Keuringsverslag van een elektrische laagspanning- en zeer lage spanningsinstallatie

NIET CONFORM

Straatnaam Vossenpad
Huisnummer 14
Busnummer
Postcode 3620
Gemeente LANAKEN
Land België

Controlebezoek van een huishoudelijke installatie volgens (KB 08/09/2019) - AREI Boek 1- 6.5. en 8.2.2. en 4.2.4.3.

Afbeelding schakel- en verdeelbord:

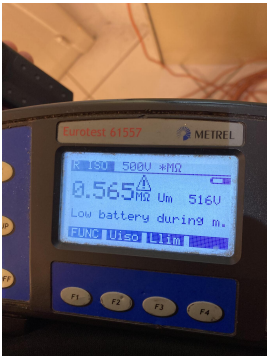
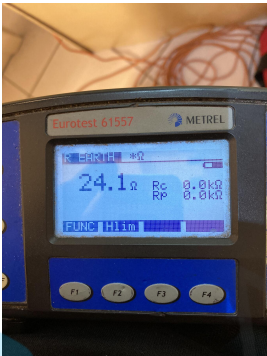
- I2.02 De continuïteit van equipotentiaal en/of beschermingsgeleiders zijn niet gewaarborgd. (Boek 1 Onderafdeling 5.3.5.3.G. en 5.4.3.5)
- I4.05 De aansluitingen van de hoofd-equipotentiaalverbindingen (water, gas, vertrek en terugvoerleiding van verwarming) dienen vervolledigd te worden. (Boek 1 Onderafdeling 5.4.4.1.)

- I5.02 De aanduiding van de stroomkringen en/of apparatuur, aansluitklemmen, enz dient aangebracht of vervolledigd te worden. (Boek 1 Onderafdeling 3.1.3.1. en 3.1.3.3.A. en 5.1.6.1)

- I5.10 Niet gebruikte invoeringen van het verdeelbord zijn niet correct of onvoldoende afgedicht. (Boek 1 Afdeling 5.1.4. en 4.2.2.3.)
- Slaapkamer
- geleider ononderbroken bevestigen,niet in stukken.

18.07 Leidingen zijn te bevestigen met aangepaste bevestigingsmiddelen. (Boek 1 Onderafdeling 5.2.2. en 5.2.9.) Max 2 geleiders per klem automaat (5 onder 1 klem aanwezig)
